Postępowanie o udzielenie zamówienia publicznego prowadzone w trybie podstawowym na zadanie inwestycyjne:
„Budowa kanalizacji sanitarnej w miejscowości Tuszyma, gmina Przecław-etap II ”
które jest dofinansowane ze środków Rządowego Funduszu Polski Łąd: Program Inwestycji Strategicznych.

Znak sprawy: **IR.271.102.2022**

dotyczy: przetargu na „Budowa kanalizacji sanitarnej w miejscowości Tuszyma, gmina Przecław-etap II”.

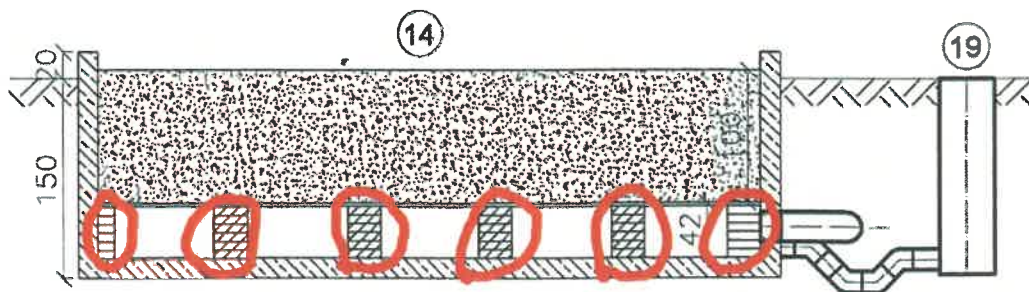
Prosimy o podanie niezbędnych parametrów materiału, który należy wycenić na podparcie siatki i kraty pomostowej w biofiltrze. Na poniższym rysunku zaznaczone są te materiały.

Podpory pod kratę i siatkę biofiltra wykonać z cegły klinkierowej zgodnie z przedmiarem 3 Biofiltr i fundament zbiornika dla PPT1- przedmiar pozycja 17.
